Dotyczy zamówienia publicznego nr MOPS.271.3.23

Kierownik Miejskiego Ośrodka Pomocy w Strumieniu udziela odpowiedzi na skierowane w dniu 21.02.2023 i 22.02.2023 r. zapytanie oraz uwagi w przedmiocie zamówienia.

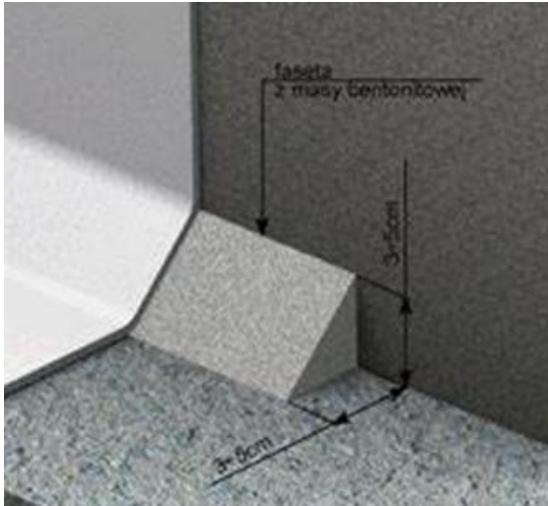
5. „Proszę o informację czy trasa projektowanego kabla do paneli FV wedle Państwa wiedzy przecina jakieś uzbrojenie podziemne.”

W odpowiedzi informuję, iż wg posiadanej wiedzy nie ma uzbrojenia podziemnego na trasie projektowanego kabla, natomiast przy prowadzeniu robót ziemnych Wykonawca powinien zachować ostrożność.

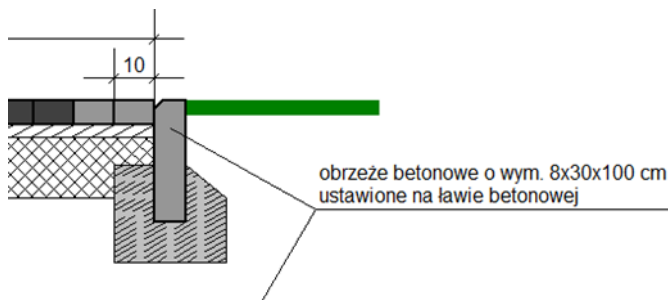
13. „Brak kompletnego orywnowania budynku, deski”

W odpowiedzi informuję, iż orywnowanie dachu pozostaje bez zmian, zakres prac blacharsko-dekarskich został opisany w projekcie wykonawczym i wskazany w przedmiarze robót poz. 523.

a. Szczegół montażu obrzeża betonowego

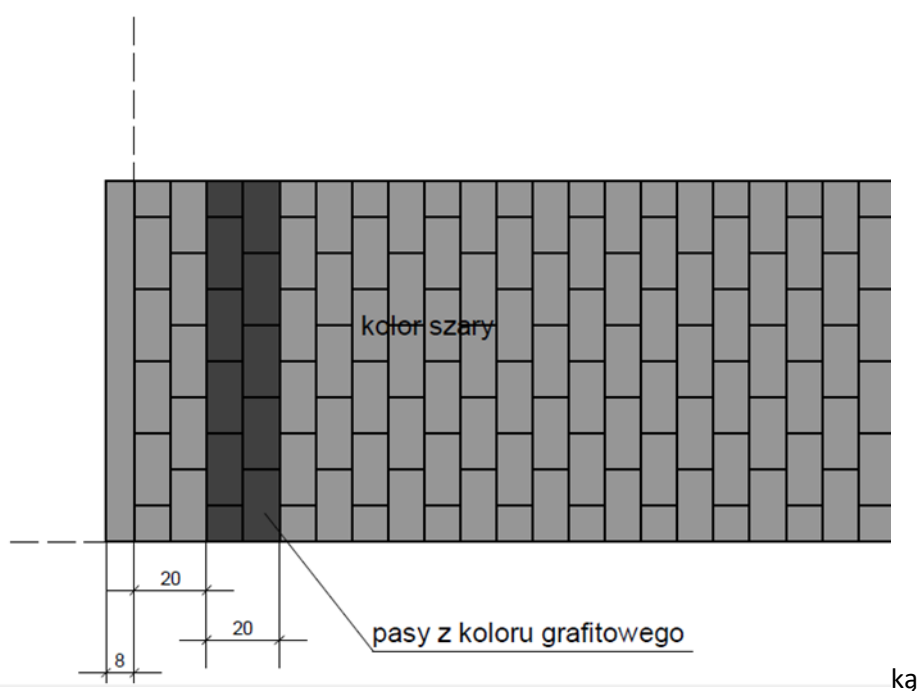
14. „Brak przekroju placu”

W odpowiedzi informuję, iż projektowany rodzaj nawierzchni wraz z warstwami podbudowy został opisany w projekcie wykonawczym oraz w przedmiarze robót.
